Evidenční list, návrh změny stavby / projektové dokumentace - je podkladem pro změnu ceny díla dle smlouvy o dílo č. 8500008148 ZMĚNOVÝ LIST č. 024

Stavební akce:	"Napojení severního Rokycanska na dálnici D5, I. etapa" č.projektu: CZ.06.03.01/00/22_022/0002370
----------------	---------------------------------------------------------------------------------------------------------

<b>Dotčená část stavby:</b>	SO105 Přeložka silnice III/2325		
<b>Název / označení změny:</b>	Přípočet frézování napojení nových AB vrstev		
<b>Podklad pro změnu:</b>	Skutečný stav na stavbě		
<b>Návrh pro změnu podal:</b>	Zhotovitel	<b>Dne:</b>	15.07.2024
<b>Zdůvodnění a popis změny:</b> Frézování pro napojení nových asfaltobetonových vrstev vozovky. Původní PDPS uvažuje pouze demolici asfaltového souvrství stávajícího vozovky.			
<b>Změna se týká položek:</b> viz příložený rozpočet			
<b>Způsob ocenění změny:</b>	Jedná se o položky, která se nachází ve smluvním rozpočtu / dle cenové soustavy URS / <del>individuální kalkulace</del>		
<b>Vliv změny na termín dokončení díla:</b>		<b>NE</b>	
<b>Vliv změny na cenu díla:</b>		<b>ANO</b>	
<b>Náklady na změnu celkem:</b>			5 722,60 Kč
<b>přípočty celkem:</b>

SO 105

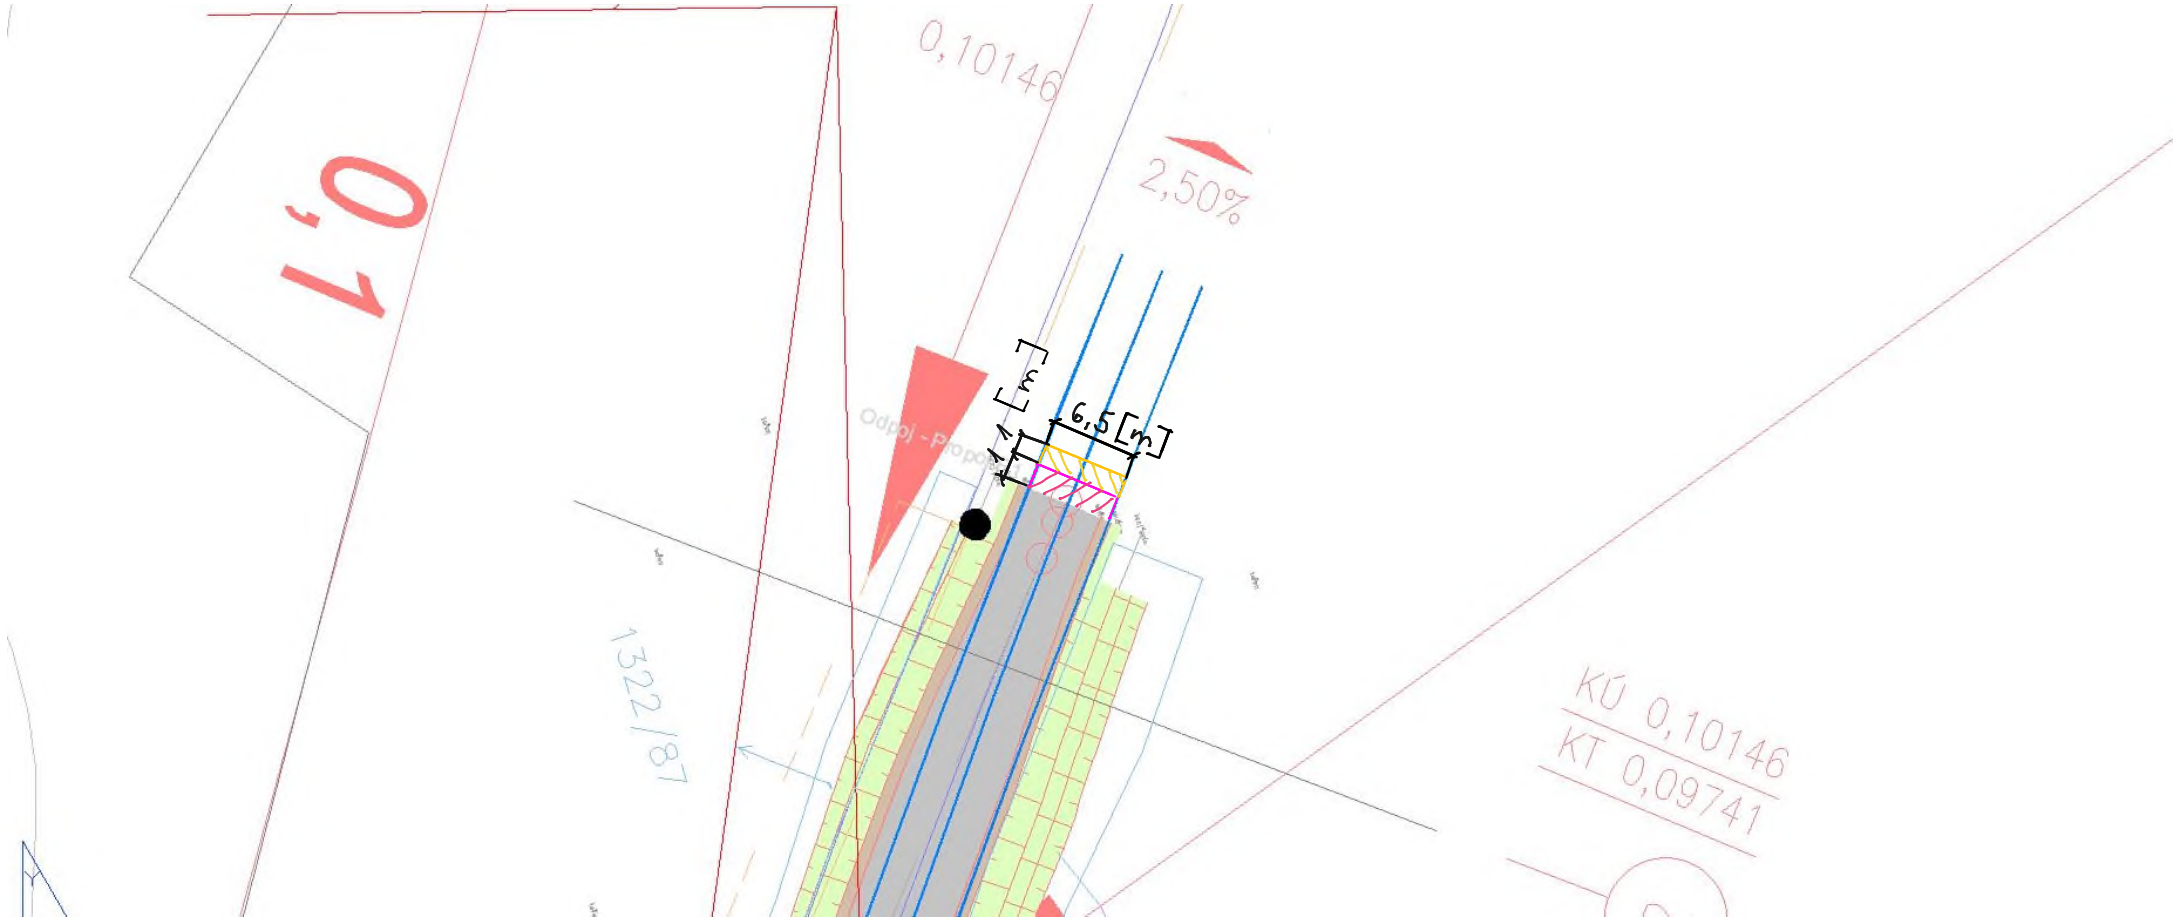
ACO 40 mm

ACL 70 mm
